改善箇所説明図

②ベンリィe 6機種

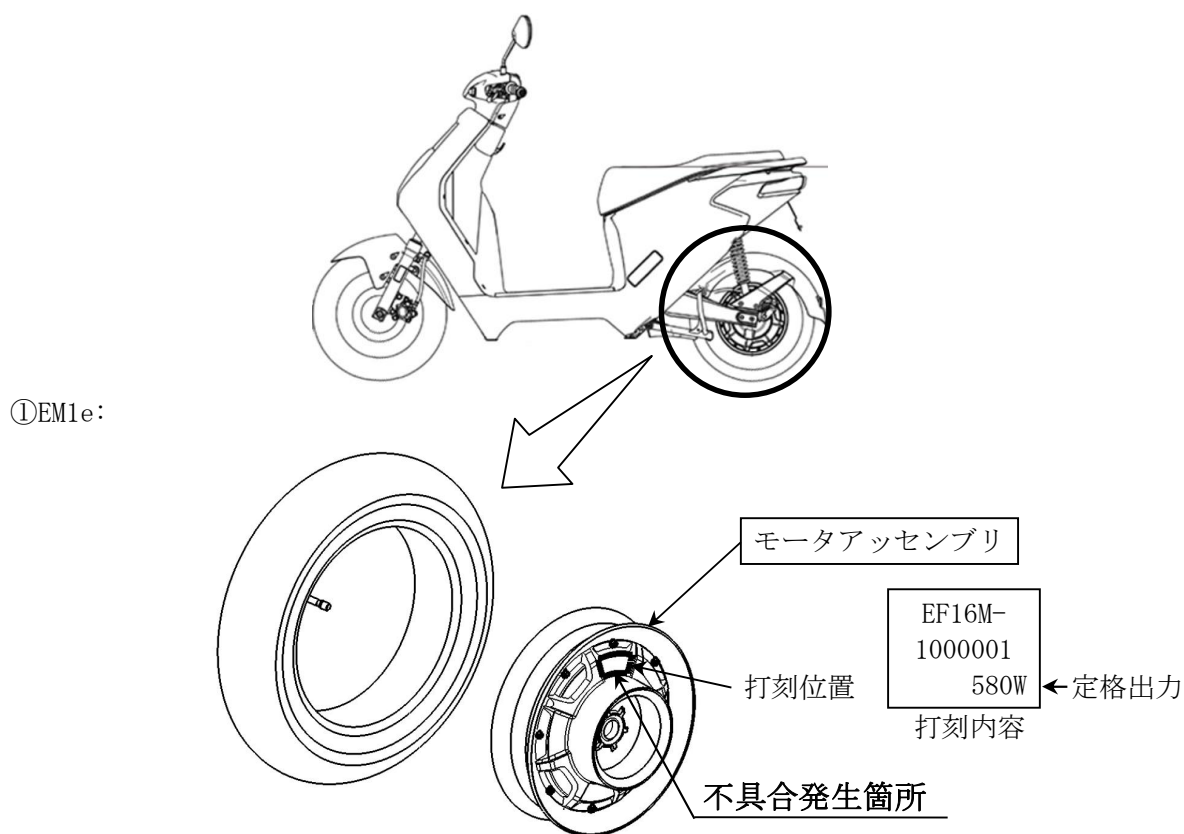
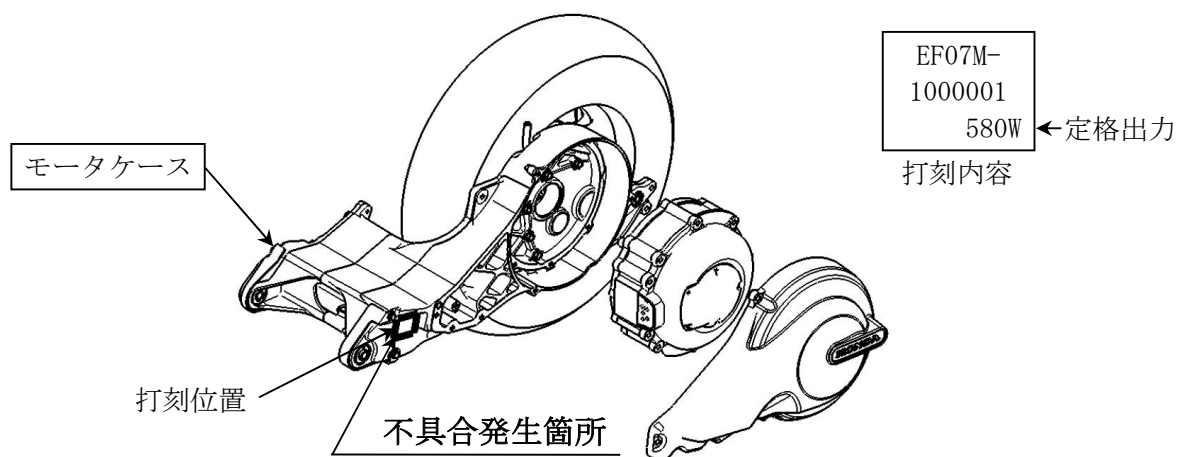
交換修理用部品の駆動用モータにおいて、モータアッセンブリまたはモータケースへの打刻指示が不適切なため、定格出力が打刻されていない。そのため、当該部品を車両に組み付けた場合、法規に適合しない。

- ①EM1e: は、モータアッセンブリを良品に交換する。
- ②ベンリィe 6機種は、モータケースを良品に交換する。

識別: 改善済みのモータアッセンブリまたはモータケースは、定格出力の打刻により識別する。
